ESTUDO DE IMPACTE AMBIENTAL

Ligação da EM584 e a Variante à EN249-4

ADITAMENTO

Pedido de Elementos Adicionais

Figura 1: Enquadramento na carta militar n.º 430 do estaleiro de obra do projeto em avaliação.

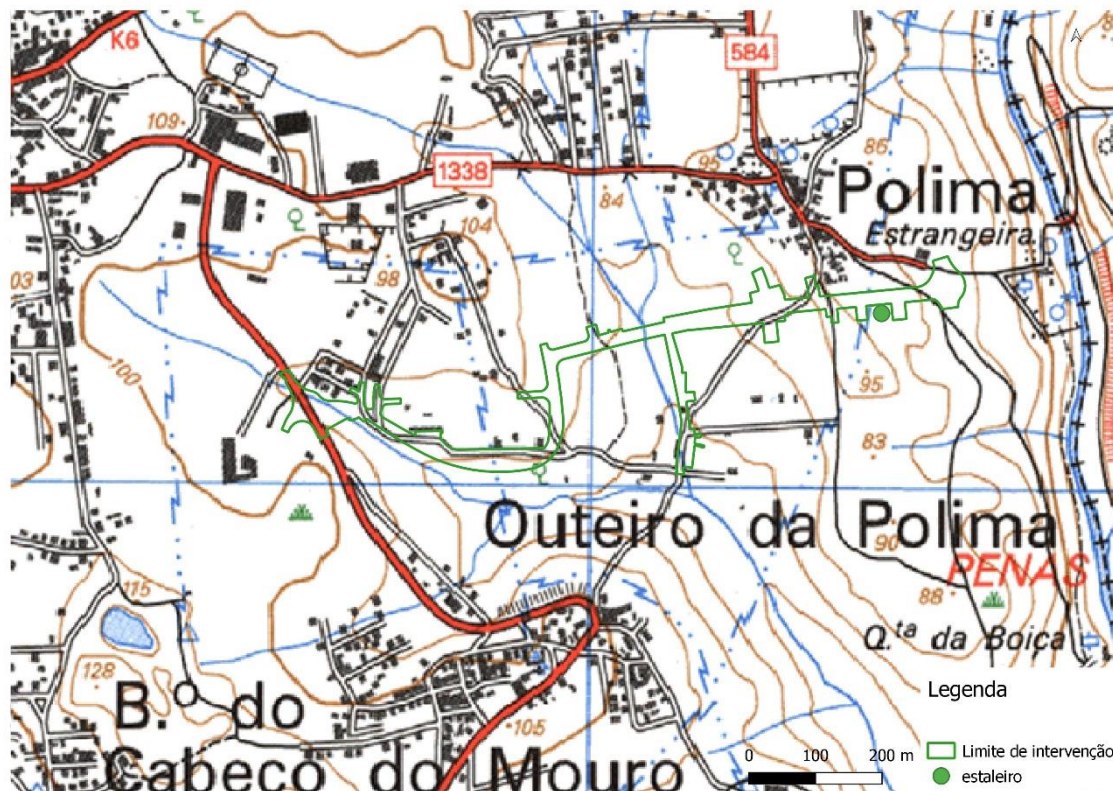
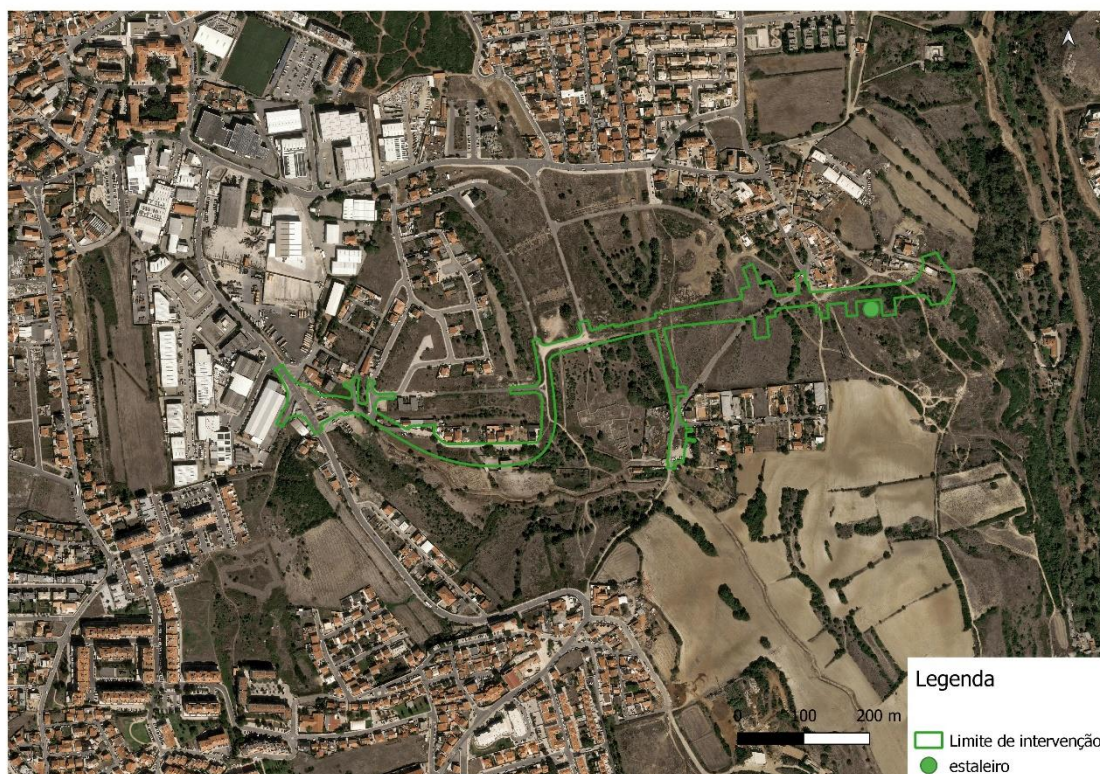
1.6. Apresentar a localização e implantação prevista para o estaleiro de obra, sobreposta à carta militar e a Ortofotomapa.

O estaleiro da obra será instalado numa área que foi anteriormente afeta como estaleiro de obra.

Conforme se demonstra no Plano de Acompanhamento Ambiental da Obra existe uma imposição por parte da Câmara Municipal de Cascais para que o estaleiro seja neste local de forma a minimizar as áreas intervenção do projeto.

A localização do estaleiro é apresentada nas figuras seguintes.

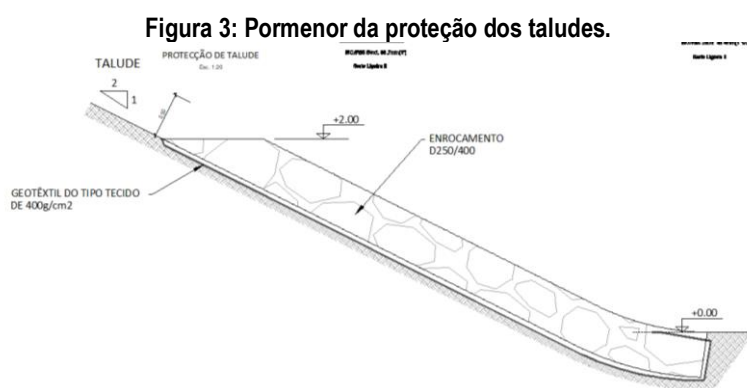
a. Um sistema para mitigação da dispersão de hidrocarbonetos no solo e na água, bem como um sistema de retenção de solos que reduza os impactes sobre a rede de drenagem natural. As águas de escorrência da plataforma da infraestrutura rodoviária devem, previamente ao seu encaminhamento para a bacia de amortecimento (segundo previsto), ser alvo deste tratamento;

Relativamente às águas de escorrência estão previstas 5 descargas de águas pluviais provenientes da drenagem da plataforma.

- CV P9 – 31,05 l/s – descarga na linha de água poente
- CV P61 – BR 1 – 43,51 l/s
- CXA11.3 – BR 4 – 112,7 l/s
- CV P15 – BR 3 – 145,45 l/s
- CV N5 (Rua N) – BR 2 – 136,77 l/s

Figura 4 Localização dos pontos de descarga temporários sobre carta militar e ortofotomapa.

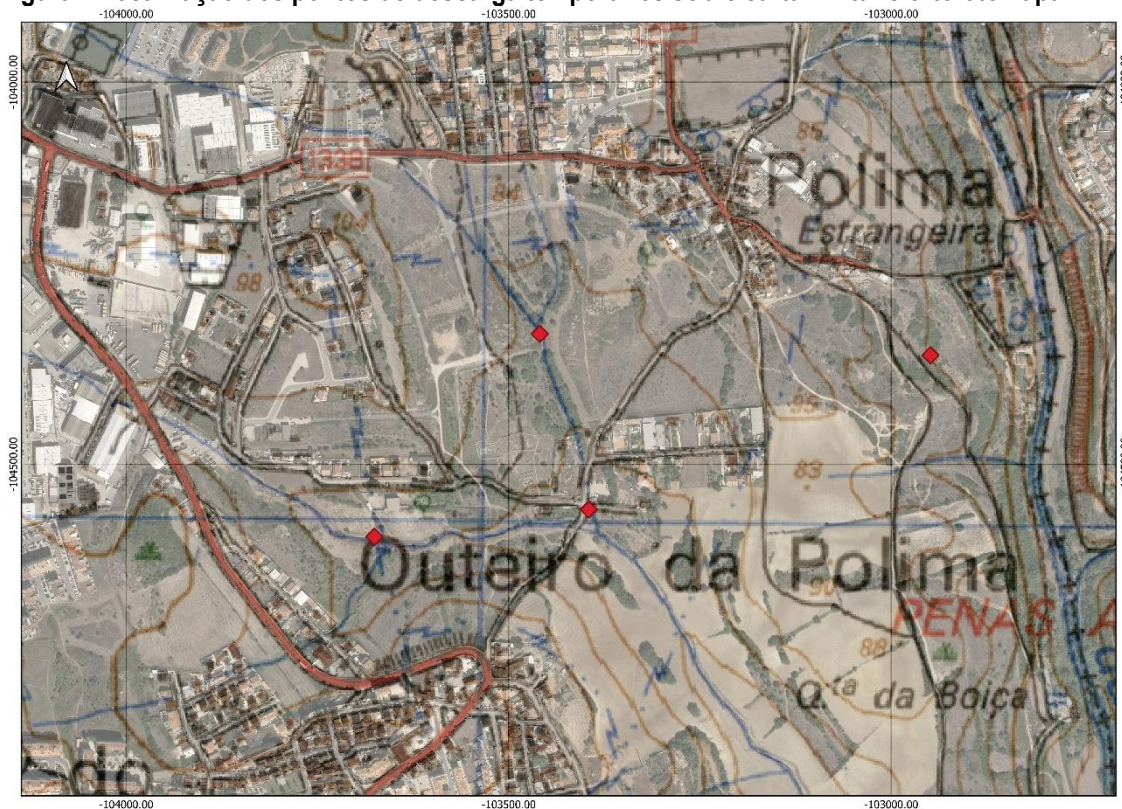
1.10. Clarificar as referências às bacias de retenção de águas pluviais BR2, BR3 e BR4, e de eventuais ligações da rede pluvial das plataformas da infraestrutura viária projetada, incluindo das rotundas, àquelas, atendendo a que essas bacias não aparentam constituir-se parte integrante do Projeto. Nesse caso, indicar onde é prevista a descarga das águas pluviais da infraestrutura viária. No caso das BR2, BR3 e BR4 serem projetos associados, devem ser pormenorizadas e objeto de proposta de dimensionamento, acompanhado de Estudo Hidrológico e Hidráulico.

Se a execução destas bacias não decorrer durante a execução do projeto em apreço as descargas temporárias ocorrerão nas linhas de água mais próximas, nos locais identificados na figura seguinte:

São 5 as descargas de águas pluviais provenientes da drenagem da plataforma. Destas apenas uma ocorrerá na linha de água e refere-se à CV P09. As restantes serão nas bacias de retenção pese embora se preveja que temporariamente e até à execução destas bacias a sua descarga ocorra nas linhas de água. Os caudais descarregados, numa cheia com um período de retorno de 10 anos, são as seguintes.

- CV P9 – 31,05 l/s – descarga na linha de água poente
- CV P61 – BR 1 – 43,51 l/s
- CXA11.3 – BR 4 – 112,7 l/s
- CV P15 – BR 3 – 145,45 l/s
- CV N5 (Rua N) – BR 2 – 136,77 l/s

Figura 5: Perfil transversão-tipo da seção da linha de água nas transições.

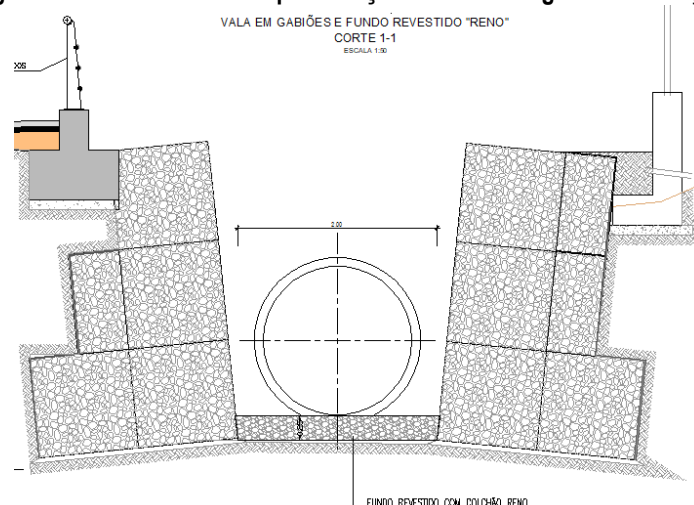
1.14. Demonstrar que as restantes intervenções nas linhas de água, em conformidade com parecer emitido pela APA relativamente à aplicabilidade do regime jurídico de AIA:

a. Restringem-se a soluções de engenharia natural, devendo assegurar-se que na generalidade da linha de água o leito se mantenha em terra, apenas havendo recurso a muro de gabiões quando tal seja tecnicamente impossível.

b. Permitem a manutenção/reposição da vegetação ripícola.

c. Garantem a minimização das ações de escavação.

As intervenções previstas pelo projeto para as linhas de água referem-se exclusivamente às estritamente necessárias para a execução das passagens hidráulicas e respetivas transições e para a execução da descarga de águas pluviais (CV P9).

A passagem hidráulica PH01 e troços de transição têm as seguintes características:

- Extensão da intervenção: 108,00 metros;
- Coletor de 1,5 m de diâmetro em betão com 65,25 metros de comprimento;
- Troço de transição a montante com 7,85 metros com muros em gabiões com cerca de 1,70 m de altura acima do rasto e revestimento do rasto com colchão Reno;
- Troço de transição a jusante com 34,90 metros com muros em gabiões com cerca de 3,70 metros de altura acima do rasto nos primeiros 22,00 metros e 2,70 metros de altura acima do rasto na extensão final e rasto revestido com colchão Reno.

O perfil transversal-tipo da secção da linha de água nas transições é apresentado pela figura abaixo constante do Desenho 2020-10-PE-042-20-01:

Figura 7: Enquadramento das vias estruturantes.

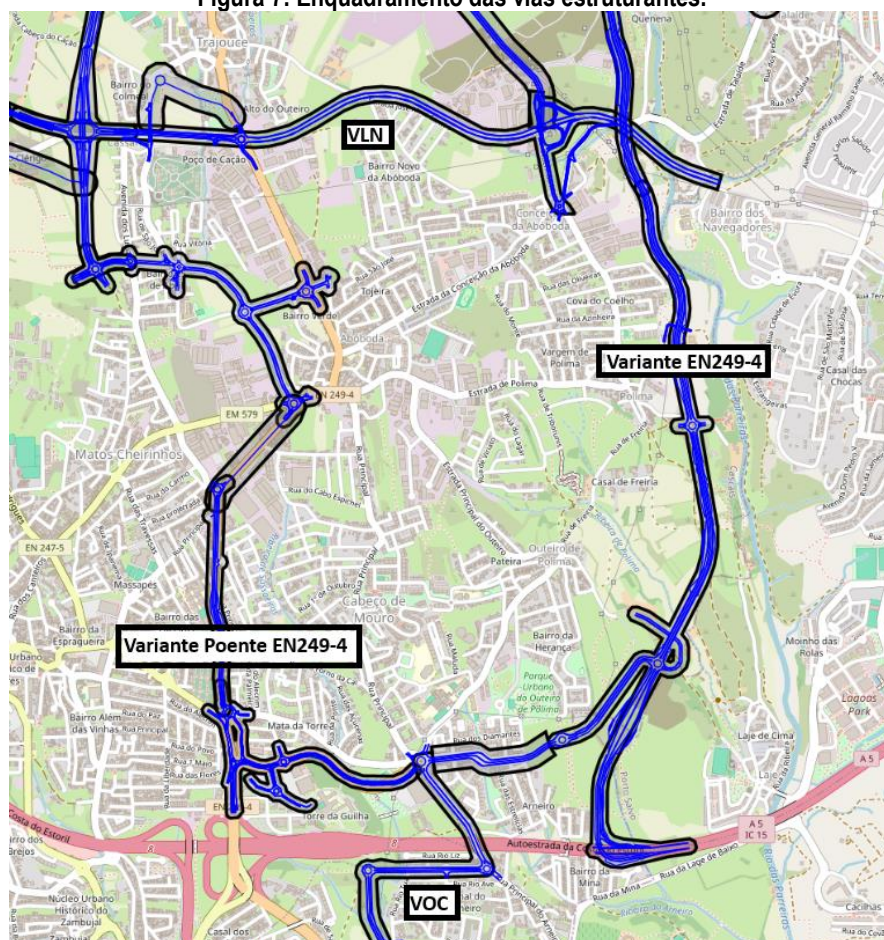
1.20. Apresentar planta com a localização dos projetos complementares referidos, designadamente: Variante à EN249-4, Via Oriental de Cascais, VOC, Via Longitudinal Norte, VLN, Via Circular de Trajouce, Rede de ciclovias associada a estes arruamentos.

Na figura seguinte apresenta-se a Planta com indicação das vias ("Vias Estruturantes"), nomeadamente:

- i. VLN- Troço
- ii. Variante à EN 249-4 (Nascente)
- iii. VOC
- iv. Variante Poente à EN 249-4
